MIASTO ŚWINOUJŚCIE

WIM/MW/ZP/340/05/PYT-I/ /2009

Dotyczy: **odpowiedzi na pytania Wykonawcy z dnia 05.02.2009 r. dotyczące treści
SIWZ/WIM/ZP/340/05/2009 „Remont zadaszenia i przebudowa sceny
Amfiteatru Miejskiego w Świnoujściu przy ul. Matejki.”**

PRZEBUDOWA I REMONT BUDYNKU
ZAPLECZA AMFITEATRU
ORAZ BUDOWA ŁĄCZNIKA
(ANEKS -REMONT I PRZEBUDOWA SCENY)

E2

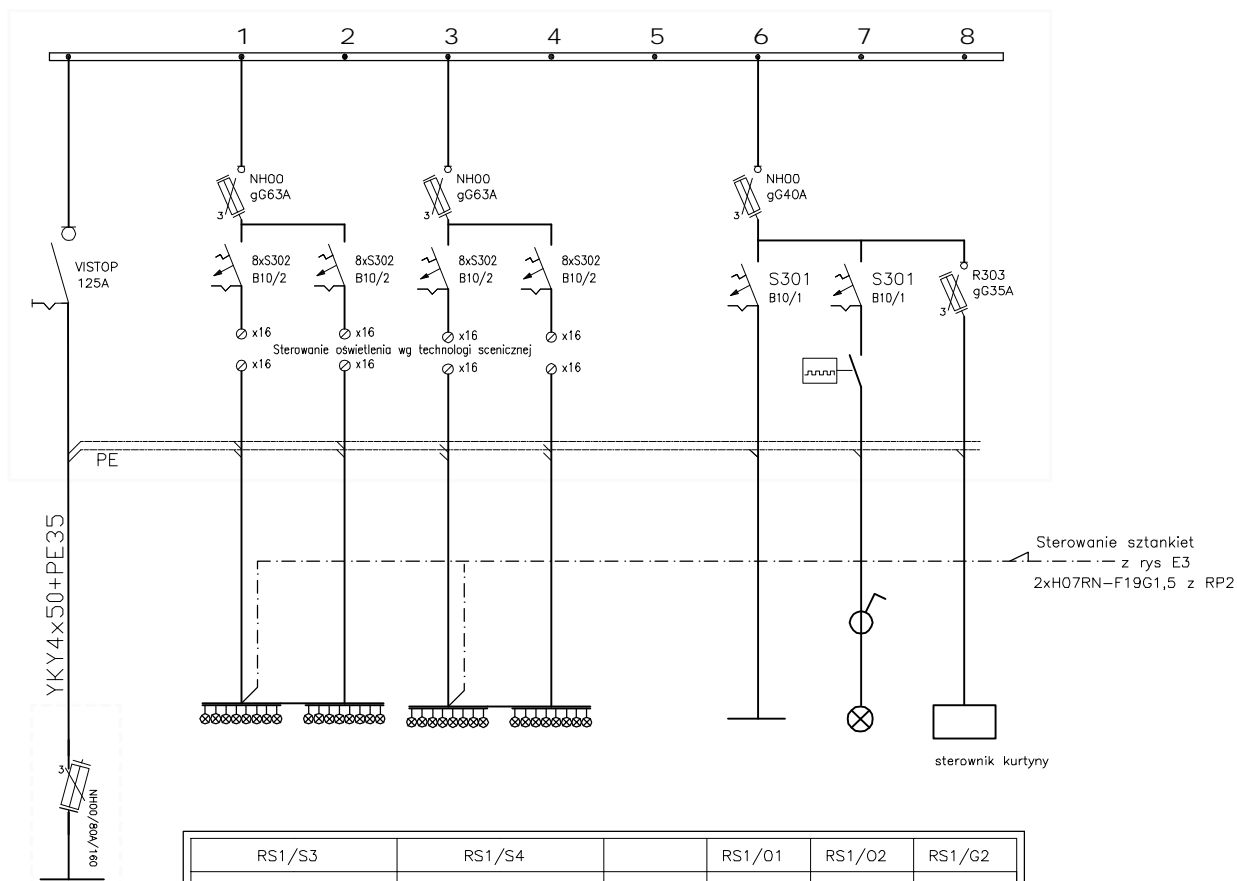
W części elektrycznej przyjęto niewłaściwe założenia: że wszystkie reflektory na 1 moście zasilane są z 1 obwodu, wyłączane jednocześnie i są nieregulowane.

Zasilanie na mosty odbywa się z 2 rozdzielni odległych od siebie. W razie spalenia 1 żarówki w 1 reflektorze na moście, gdy powstanie w żarówce łuk elektryczny, będą wyłączone wszystkie reflektory tego mostu. Dlaczego obwody reflektorów nie są na pojedynczych liniach i nie są regulowane i sterowane z pulpitu operatora światła? Oznacza to że każda impreza odbywa się w 1 świetle, nie zmienianym, co powinno być całkowicie zdyskwalifikowane.

Informacje w poszczególnych częściach dokumentacji przetargowej są sprzeczne. W części architektonicznej np. zakłada się że na każdym sztankiecie jest 16 gniazdek (czytaj 16 przyłączonych reflektorów), w części elektrycznej jest tylko 8 reflektorów o mocy 2 kW. Pojawia się tu kolejne pytanie, czy bilans mocy jest właściwie sporządzony?

W związku z trafnymi uwagami oferenta dot. projektu instalacji elektrycznych przesyłamy w załączeniu uzupełniony i poprawiony egzemplarz projektu (branża elektryczna).

**LATARNIE
NA SCENIE**

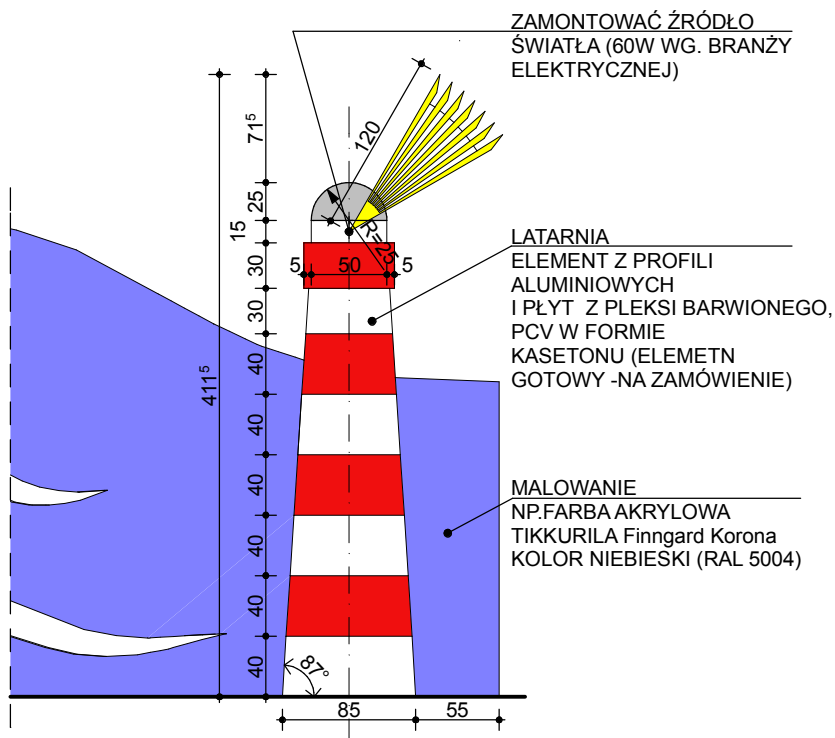
Pytanie nr 5

W opisie technicznym Architektury w pkt.6.1. napisano „Element dekoracyjny w formie latarni morskiej przy ściankach parawanowych wykonany z profili aluminiowych i pleksi barwionego. W projekcie podano gabaryty elementu i kolorystykę Szczegółowy projekt należy wykonać na etapie budowy, do zatwierdzenia przez Inwestora.”

Jedyny rysunek na którym występują latarnie morskie to rysunek elewacji, na którym pokazano kolorystykę, ale wymiarów tych elementów nie.

Prosimy o przedstawienie bardziej precyzyjnego opisu z podaniem rodzaju zastosowanych profili aluminiowych, ich ilości, rodzaju, powierzchni i grubości pleksi. Prosimy o przedstawienie rysunku na którym będą zwymiarowane te elementy.

Odpowiedź nr 5

W załączeniu do odpowiedzi rysunek, określający gabaryty i kolorystykę. Dobór grubości pleksi oraz profili do ustalenia przez firmę zajmująca się profesjonalnie wykonawstwem elementów reklamowych na etapie budowy.

RYSUNEK STANOWI JEDYNIĘ OGÓLNE WYTYCZNE DO WYKONANIA LATARNI (JAKO ELEMENT TYPU REKLAMOWEGO).
MATERIAŁY, SPOSÓB MONTAŻU PRZEDSTAWIĆ INWESTOROWI DO AKCEPTACJI NA ETAPIE WYKONAWSTWA.

**PRZEKRÓJ
 D-D**

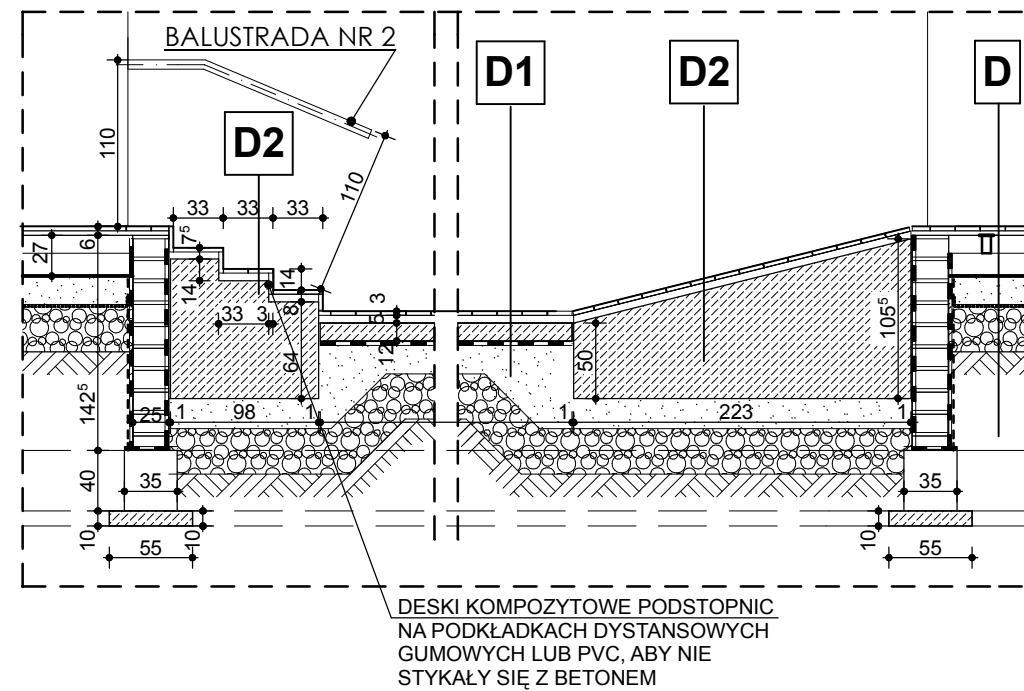
Pytanie nr 6

W dokumentacji udostępnionej na Państwa stronie internetowej w zbiorze architektura znajduje się rysunek nr 8 Przekrój D-D. Rysunek ten jest pusty.

Prosimy o uzupełnienie.

Odpowiedź nr 6

W załączeniu do odpowiedzi brakujący rysunek nr 8 Przekrój D-D
